**Opatření obecné povahy**

**stanovení místní úpravy provozu na pozemní komunikaci Křesomyslova/ Sekaninova**

| Akce: | Na Slupi, Jaromírova, Křesomyslova, Praha 4, č.akce 999096/3, úsek mezi ČD – Bělehradská | Kraj: | Praha |
| Příloha: | SITUACE DOPRAVNÍHO ZNAČENÍ 1:500 | Souprava | Č. přílohy |

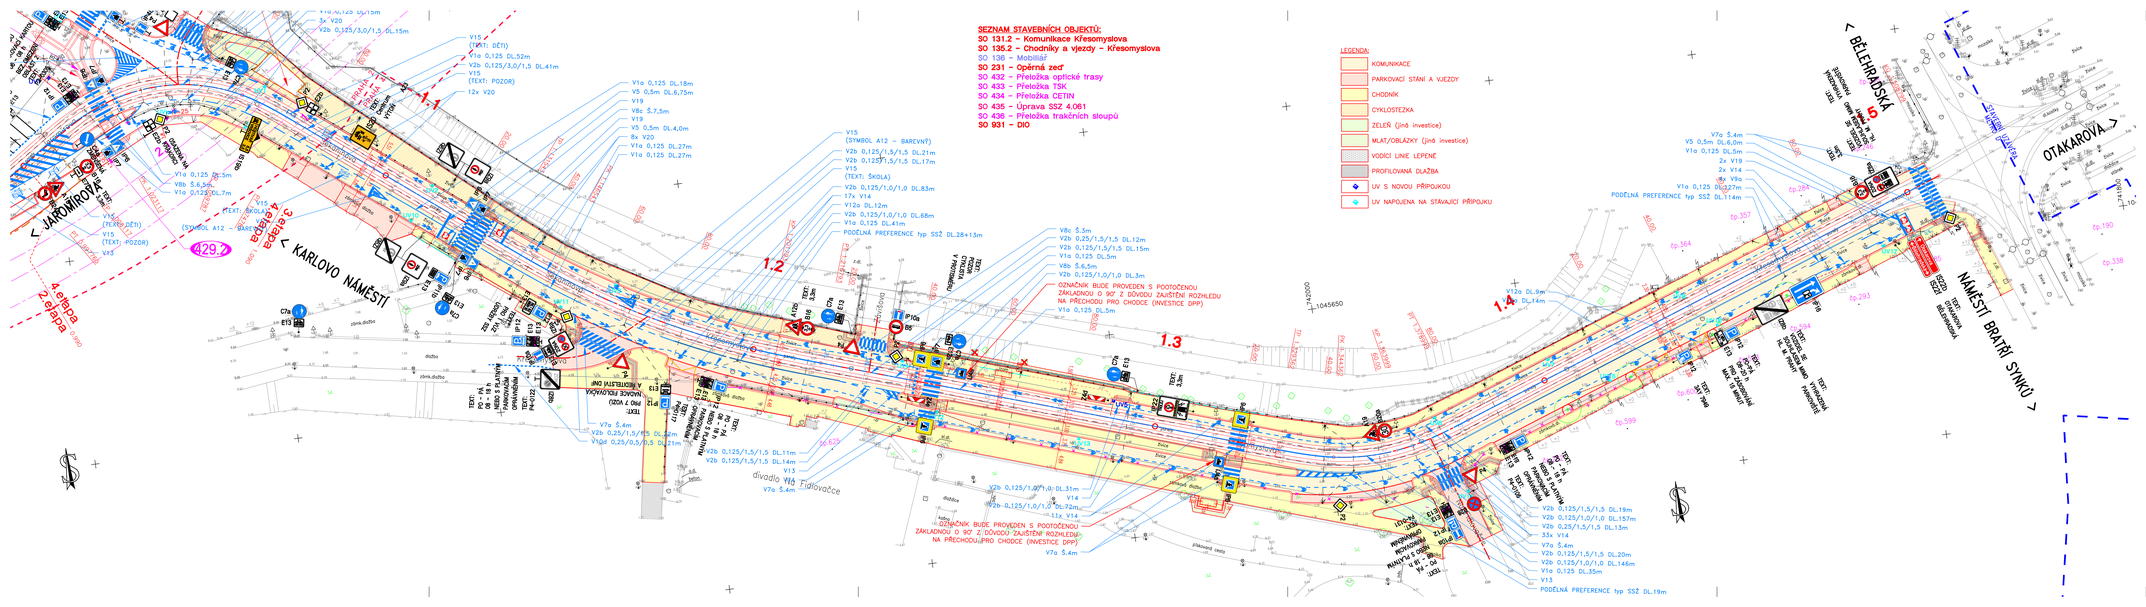
1. *„Úřad MČ Praha 4 – odbor životního prostředí a dopravy, jako silniční správní úřad, příslušný podle ustanovení § 40 odst. 5 písm. c) zákona č. 13/1997 Sb., o pozemních komunikacích, v platném znění (dále jen zákon o pozemních komunikacích) a vyhlášky hlavního města Prahy č.55/2000 Sb. hl.m.Prahy č. 55/2000 Sb. hl.m.Prahy, kterou se vydává Státut hl.m.Prahy v platném znění sděluje: Nesouhlasí s vyznačením ochranného cyklopruhu V14 na MK Křesomyslova ve směru MK Otakarova do centra vhodnější řešení by bylo dle našeho názoru VDZ V20“.*

1. *„Žádáme přepracování zastávky Divadlo na Fidlovačce do podoby cyklisty pojížděného zastávkového mysu, tzv. cyklovídně (dle TP 179, kap. 6.1.7.1.). Odůvodnění:*
   *1. Vzhledem k vysokým intenzitám cyklistické dopravy (cca 500 cyklistů v jednom směru za den) považujeme za nepřijatelné, aby byl v prostoru zastávky zastávce neoddělený provoz pěších a cyklistů.*
   *2. Vzhledem k souběhu vysokých intenzit IAD a cyklo považujeme za nevhodné, aby cyklisté byli v prostoru zastávky vedeni koridorem pro IAD, a to vzhledem k nutnosti křížit na vjezdu tramvajové koleje, což je zejména ve vyšších rychlostech potřebných pro řazení se do proudu jedoucích vozidel značně rizikové.*
   *3. Před i za zastávkou pokračuje integrace v podobě ochranného cyklopruhu.*
   *4. Prostorové podmínky pravděpodobně nedovolují zřídit plnohodnotný oddělený průjezd cyklistů za zastávkou s plynulým návratem do ochranného cyklopruhu v HDP.*

*Zásadní připomínka proti zřízení cyklovídeňské zastávky v minulosti spočívala v tom, že není možné zřizovat cyklovídeň v délce na dvě soupravy. Taktéž nebyla opora v TP. Obojí nyní padá. Zastávkový mys Divadlo na Fidlovačce d.c. je navržen na délku jedné soupravy. Ostatní požadavky lze splnit v souladu s platnými TP 179. Koncept úpravy, viz2.“.*

2. *„Není-li návrh č. 1. realizovatelný, žádáme oddělení chodců a cyklistů v zastávce Divadlo na Fidlovačce a to jedním ze dvou níže popsaných způsobů: 2b) Vedení cyklistů zadním prostorem zastávky dělenou jednosměrnou stezkou (C10a/b) při zachování legálního průjezdu ve vozovce. 2b) umístěním vodorovného dopravního značení opticky rozdělujícím prostor (čára V4, piktogramy chodců a cyklistů) “.*

3. *„Není-li návrh č. 1. realizovatelný, žádáme úpravu posunutého zábradlí tak, aby byla maximalizována šířka nástupního ostrůvku: například zřízením šikmého zábradlí nebo zábradlí vykonzolovaného ze strany zárubní zdi. Změnou provedení zábradlí lze získat pro jízdu na kole dalších 30 - 50 cm, viz kap. 10.2.6. platných TP 179. (přikládáme ilustraci, vhodné příklady uprostřed a vpravo)“.*

4. *„Není-li návrh č. 1. realizovatelný, žádáme, aby před zastávkou Divadlo na Fidlovačce byla snížena rychlost všech vozidel na 30 km/h a umístěna výstražná značka A 19 “Cyklisté”. Důvodem je zajištění bezpečnějšího vjezdu cyklistů před zastávkový mys. Křížení tramvajových kolejí je manévrem, který je bezpečné dělat v co nejnižší rychlosti, řazení do proudu předjíždějících vozidel je manévr vyžadující rychlost co nejvyšší. Tento rozpor lze v souladu se zásadami udržitelné bezpečnosti řešit jedině snížením rychlosti všech projíždějících vozidel„.*

5. *„Žádáme nezřizování vodorovné preference VHD (tzv. “bumlík”) v těsné blízkosti signalizovaného přechodu v ul. Sekaninova směrem z centra tam, kde šířkové parametry jízdního pruhu nedovolují bezpečné předjíždění cyklistů. Jedná se o úseky dlouhé cca 9 m před jmenovaným SSZ a 27 metrů za ním. V daném úseku je šířka jízdního pruhu 3,25 metru, což nedovoluje vzájemné bezpečné míjení cyklistů a motorových vozidel, ani zřízení integračních opatření v podobě ochranného cyklopruhu tak, jak je tomu v navazujícím úseku. Odůvodnění: Znemožnění bezpečného předjíždění cyklistů zde nebude pouze na úkor bezpečnosti cyklistické dopravy, ale může vést také ke zhoršení plynulosti automobilové dopravy. S ohledem na potřebu přiměřeně komfortního průjezdu cyklistů v HDP je zde navržené řešení kontraproduktivní. Alternativa v podobě chodníku s povolenou jízdou kol zde má úzké místo v železničním podjezdu a nelze předpokládat, že cyklisté do PP přejdou v takové míře, aby zde nebyla ochrana cyklistů potřeba„.*

6. *„ Žádáme zřízení ochranného cyklopruhu v Sekaninově ulici směrem do centra. Jmenovitě o zřízení nevyhrazeného jízdního pruhu pro cyklisty. Odůvodnění: Dojde ke zlepšení ochrany cyklistů. Navržený jízdní pruh má šířku 4,0 metru, což je dostačující pro zřízení ochranného cyklopruhu. Ochranný cyklopruh je možné namalovat těsně podél pravé kolejnice tramvajové trati, a to dle podrobnějšího prověření vlevo nebo vpravo (rezerva 0,25 metru pro polohu cyklopruhu dovoluje zvolit proveditelné řešení),,.*

Vzhledem k vysoké intenzitě cyklistů v předmětném úseku, je vyznačení ochranného pruhu pro cyklisty vhodnější než navrhované VDZ V20. Ochranný pruh pro cyklisty lze pojíždět motorovými vozidly. Jedná se pouze o optické zúžení dopravního prostoru. Ochranný pruh pro cyklisty již z podstaty svého názvu ochraňuje cyklisty, jakožto účastníky silničního provozu lépe než pouhé vyznačení VDZ V20. Vzhledem k výše uvedenému se připomínce nevyhovuje.

Zastávkový mys – typu „cyklovídeň“ zamítla PČR, z důvodů bezpečnosti osob – cestujících. Jako kompenzace bylo navrženo objíždění zastávkou. Připomínce se nevyhovuje.

Zastávka je řešena obdobně jako požadavek 2b) se značením C7a/b. Připomínce se nevyhovuje.

Zastávka je řešena obdobně jako požadavek 2b) se značením C7a/b. Připomínce se nevyhovuje.

Vzhledem k výše uvedenému – nezřízení „cyklovídně“ se umístění DZ B20a a A19 po konzultaci s PČR zrealizuje. Připomínce se vyhovuje.

Na toto téma proběhlo jednání v rámci Odboru Dopravy, oddělení organizace dopravy s tímto výsledkem. Vzhledem k doloženým intenzitám provozu cyklistů, motorových vozidel a tramvají je zřejmé a nedostatečnému průjezdnímu profilu pro cyklisty v přidružené prostoru je zřejmé, že v případě zachování nejvyšší povolené rychlosti 50 km/hod. bude při zřízení vodorovné preference tramvají docházet k výraznému zpomalování motorových vozidel cyklisty a může vzhledem ke stavební šíři vozovky mezi vodorovnou preferencí tramvají a obrubníkem skutečně docházet k ohrožení bezpečnosti cyklistů. Šířka jízdního pruhu sice fyzicky umožní předjetí cyklistů motocykly a osobními vozidly, ale neumožní tak učinit s bezpečným bočním odstupem. Z důvodu zachování bezpečnosti cyklistů i plynulosti provozu jako celku je proto vhodné vodorovnou preferenci nezřizovat. Aby současně nedošlo ke stálému pojíždění tramvajové trati všemi motorovými vozidly i v okamžiku, kdy nebudou místem projíždět cyklisté, nebude doplňován jízdní pruh pro cyklisty. Tím bude umožněno bezpečné předjíždění motorových vozidel a cyklistů, avšak bude zachován průjezd motorových vozidel především mimo tramvajovou trať. Připomínka se vzala na vědomí a daná vodorovná preference se osazovat nebude.

Není předmětem této úpravy. Připomínka se bere na vědomí.
